小会議の論点に関する意見及び回答

(1) 自然災害対策小会議

【論点<21>参考①：フィルタベント設備主ラインの概略構成図】

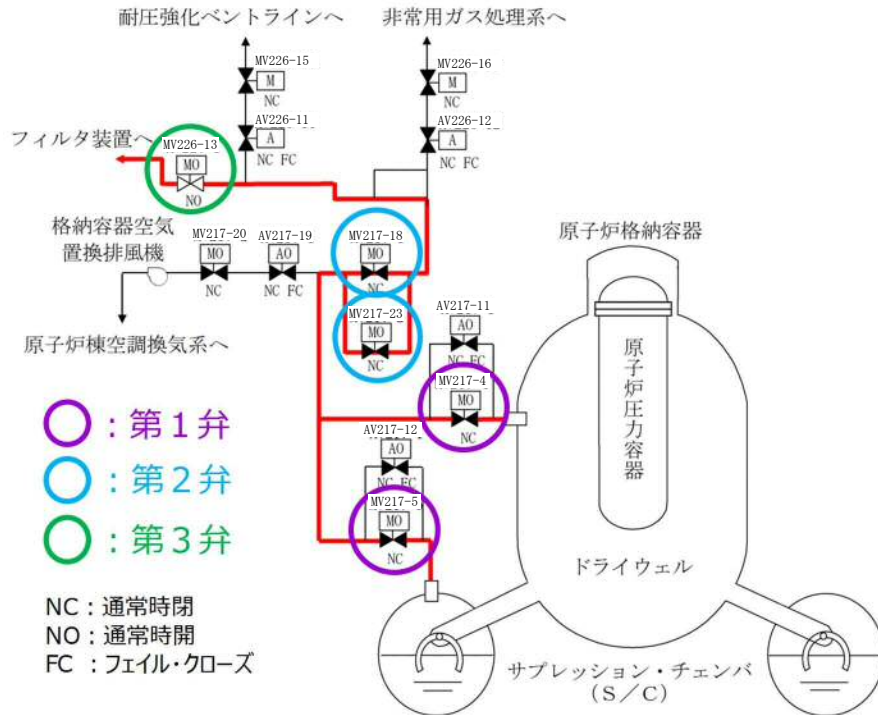
項目	<21>フィルタベント使用時の弁操作、ラプチャーディスク破裂は 確実か
審査結果 (審査等における中国電力の説明)	<p>フィルタ付ベント設備のベント弁は、第1弁（MV217-4/5）、第2弁（MV217-18/23）及び第3弁（MV226-13）で構成しており、これら第1弁～第3弁の全てを「開」とすることで格納容器内のガスがフィルタ装置に導かれ、格納容器ベントが可能な設計としている。</p> <p>ベント弁は、常設代替交流電源設備（ガスタービン発電機）又は可搬型代替電源設備（高圧発電機車）から電源供給することにより、中央制御室において遠隔による開操作が可能な設計としている。また、駆動源喪失時においても事故後の環境（温度、放射線等）を考慮し、原子炉建物付属棟（二次格納施設外）から遠隔手動弁操作機構を用いた人力による開操作が可能な設計としている。</p> <p>第2弁は、第1弁と同様に弁を多重化（並列配置）し、開の信頼性向上を図る設計としている。</p> <p>第3弁（MV226-13）は、上流で分岐している非常用ガス処理系への連絡ライン等を使用する場合に閉とするが、ベント時の開要求を達成する観点から、通常時開（NO）及び電源切保持とすることにより、弁の開状態が確実となるように管理する。</p> <p>フィルタ付ベント設備待機時に系統内を不活性ガス（窒素）にて置換する際の大気との障壁として設置する圧力開放板（型式：反転型ラプチャーディスク）は、格納容器からのベントガス圧力（0.427MPa[gage]～0.853MPa[gage]）と比較して十分に低い圧力である0.08MPa[gage]にて開放する設計である。</p> <p>なお、フィルタ付ベント設備を使用する手順は以下のとおり定めており、遠隔手動弁操作機構を用いて弁を開く場合、中央制御室からの移動を含め、第2弁はベント準備開始の指示から1時間20分以内、第1弁はベント実施の指示から1時間30分以内でそれぞれ操作可能である。</p> <p><手順></p> <p>1) 格納容器ベント準備開始の指示を受けた運転員は、次のことを確認する。</p> <p>ア スクラバ容器水位が通常範囲内であることを操作盤で確認 イ 以下の弁に電源が供給されていることを表示灯で確認</p> <ul style="list-style-type: none"> ・ サプレッション・チェンバ側第1弁（MV217-5） ・ ドライウェル側第1弁（MV217-4） ・ 第2弁（MV217-18） ・ 第2弁バイパス弁（MV217-23）

- また、運開後は、上記と同様に破裂試験により性能を確認した圧力開放板と同一ロットのものと定期的に取り替えることにより性能を維持する計画としている。
